Onderwerp: Vragen fietstunnel 7Poort

Naam en fractie: Bart Kagei, GroenLinks

Datum indienen: 29-7-2021

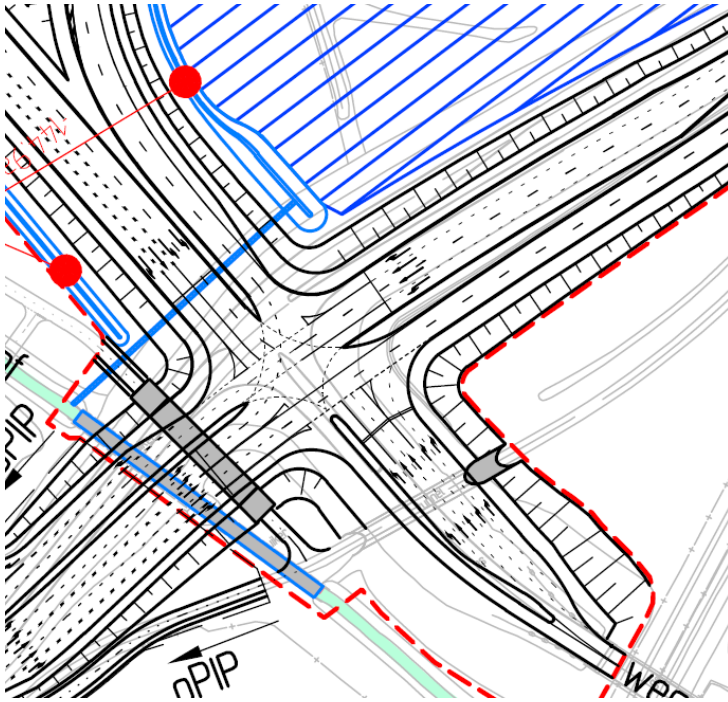
In het ontwerp tracébesluit 2015 overspant de tunnel een wegdek van 3 rijstroken vanuit 7Poort (en 1 richting 7Poort).

In het tracébesluit van 2017 is het wegdek verbreed naar 5 rijstroken. Tevens is hier al te zien dat het een nieuw/aangepast kunstwerk betreft: het grijze vlak.

1. Is de bestaande tunnel aangelegd op basis van het ontwerp tracébesluit 2015 en dus op een wegdekbreedte van 3+1 rijstrook?
Nee, de bestaande fietstunnel KW 58 (gelegen onder viaduct 7Poort) is gerealiseerd medio 2010. Dus ver voor de TB 2015.
2. Dient het nieuwe tunnelontwerp gebaseerd te zijn op het tracébesluit 2017 en dus 5+1 rijstrook?
RWS heeft gekozen voor DBFM, dat betekent dat de aannemer de vrijheid heeft om zelf een ontwerp te maken binnen de grenzen van het TB2017. Hij hoeft het ontwerp zoals aangegeven in TB2017 niet uit te voeren.
3. Betreft de in het tracébesluit 2017 ingetekende grijze vlak bij KW58 de uitbreiding van de tunnel?
De genoemde kaart TB2017 betreft een kaart uit het Waterplan TB2017. Deze kaart is niet juridisch bindend.
